雲林縣政府 函

主旨：檢送104年2月3日「流域綜合治理計畫」項下「八角亭排水(復興橋上、下游段)治理工程」第二次公聽會會議紀錄乙份，請 查照。

雲林縣政府水利工程科「八角亭排水(復興橋上、下游段)治理工程」第 2 場公聽會會議記錄

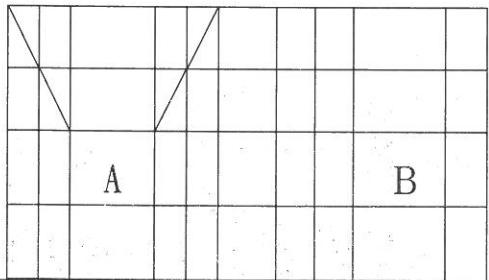
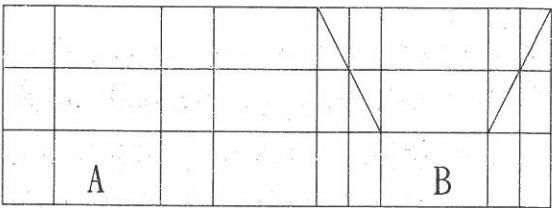
3	顏金保	104.1.9	河道排水深度要夠深以防患。	此部份請設計單位納入考量。
4	鄰長 李謀陽	104.1.9	(1)河道應做適當的疏濬。 (2)工程能盡速施工辦理。	(1)依現況需求辦理疏濬作業。 (2)本工程預計於104年度完成用地取得，105年進行工程設計及施工。
5	李樹芳	104.1.9	八角亭排水治理工程方式由下圖(A)改為下圖(B)施作，以減少私人土地徵收範圍及強化排水溝結構。 	此部份請設計單位納入考量。
6	廖金河	104.1.9	強烈建議以下(A)圖工程法實作，取代原先(B)圖之工程法，減低土地徵收範圍。 	此部份請設計單位納入考量。
